**Avis de la Mission régionale d'autorité environnementale  
de Nouvelle-Aquitaine  
sur la mise en compatibilité par déclaration de projet  
du plan local d'urbanisme (PLU)  
de la commune de Castres-Gironde (33)**

n°MRAe 2021ANA76

dossier PP-2021-11386

Le présent avis de la Mission Régionale d'Autorité environnementale (MRAe) porte sur le projet de mise en compatibilité par déclaration de projet du plan local d'urbanisme (PLU) de la commune de Castres-Gironde approuvé le 17 juin 2013, afin de permettre l'implantation d'une centrale photovoltaïque au sol au lieu-dit "La Lande Communale".

Figure n°4 : modification apportée au plan de zonage, création d'une zone Npv (source : rapport de présentation page 40)

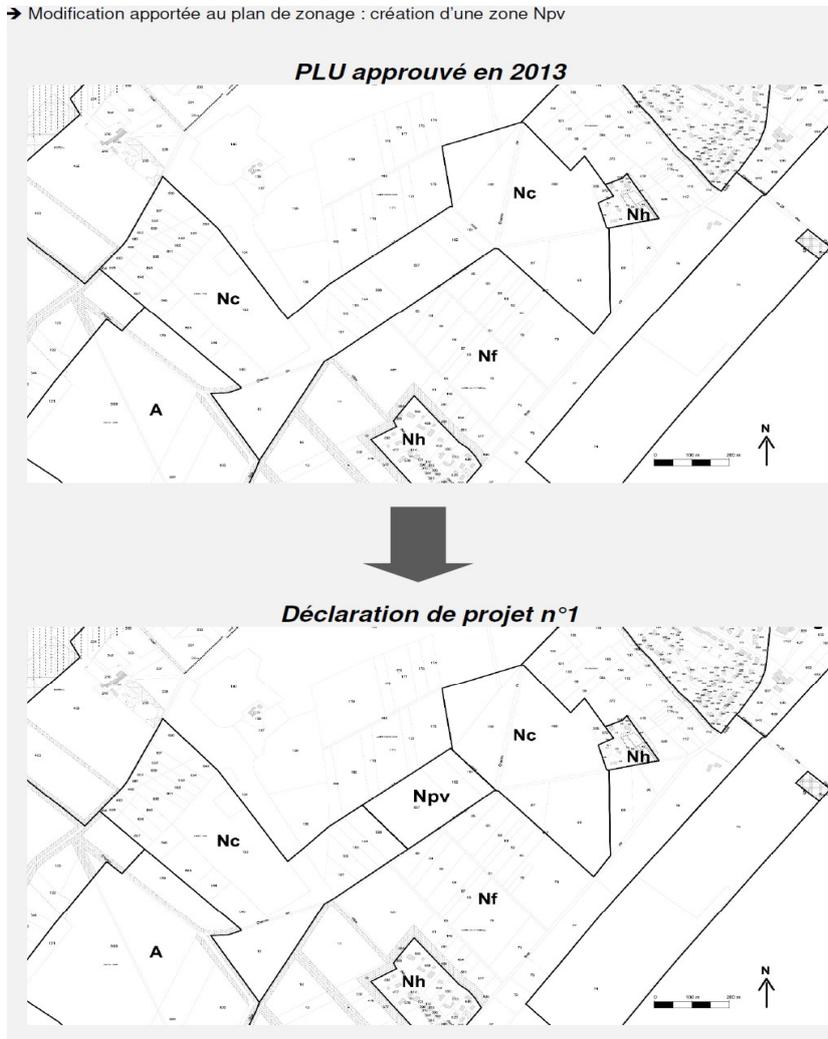
Par ailleurs, le règlement écrit du sous-secteur Npv autorise les affouillements. Les incidences de cette faculté sur les zones humides et leurs fonctionnalités ne sont pas analysées.

**La MRAe recommande d'analyser par des études approfondies les incidences des affouillements éventuels sur les zones humides.**

Figure n°5 : carte des équilibres écologiques (source : Rapport de présentation page 39)

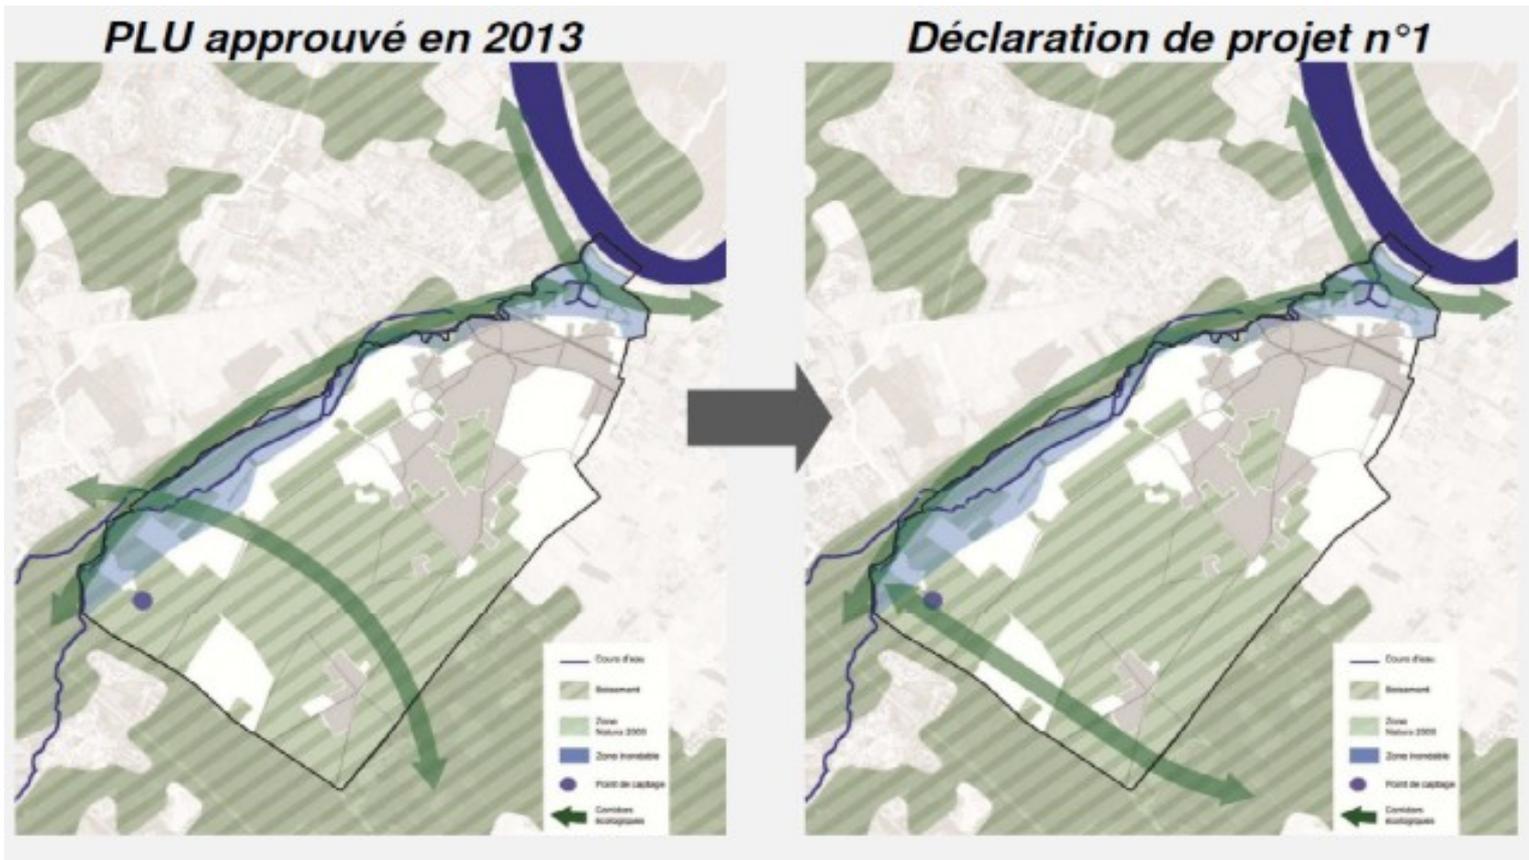
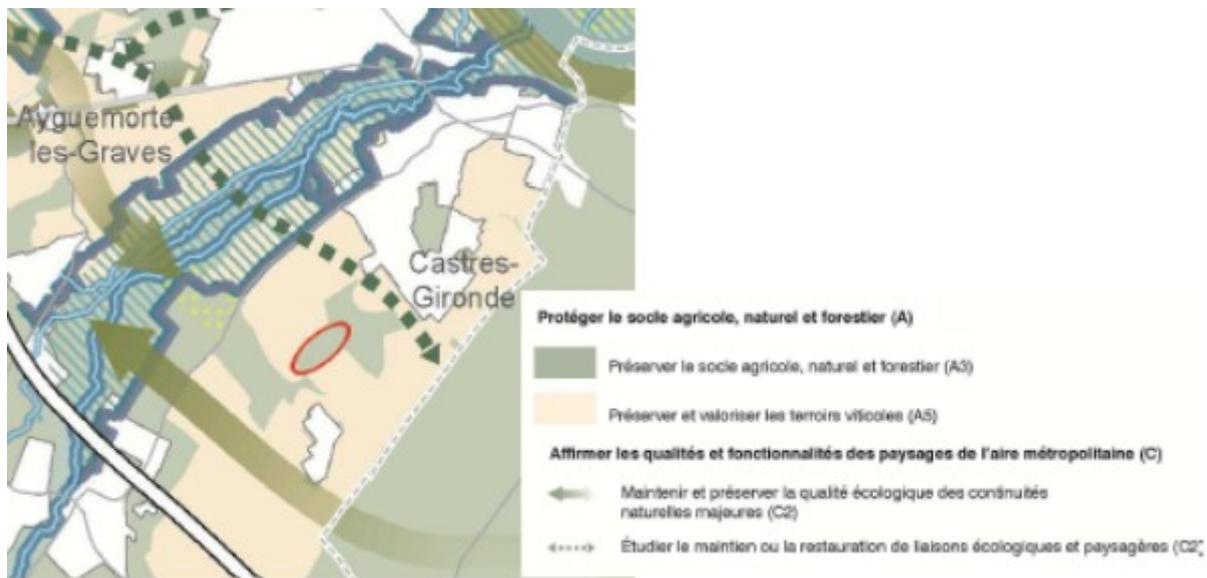
Dans le cadre de la mise en compatibilité du PLU, la commune envisage de modifier l'orientation n°1-1 du PADD ainsi que la carte relative aux équilibres écologiques pour la faire correspondre au positionnement du corridor écologique du SCoT. Toutefois, les méthodes d'élaboration des trames verte et bleue des deux échelons territoriaux ne sont pas exposées. La réalisation de visites de terrain pour valider les schémas n'est pas non plus mentionnée.

**La MRAe estime que le dossier ne permet pas d'appréhender la pertinence du changement du positionnement du corridor écologique communal au regard des travaux menés à l'échelle de l'aire bordelaise et recommande de compléter le dossier et le rapport de présentation du PLU par une analyse plus fournie démontrant la pertinence de ce choix.**
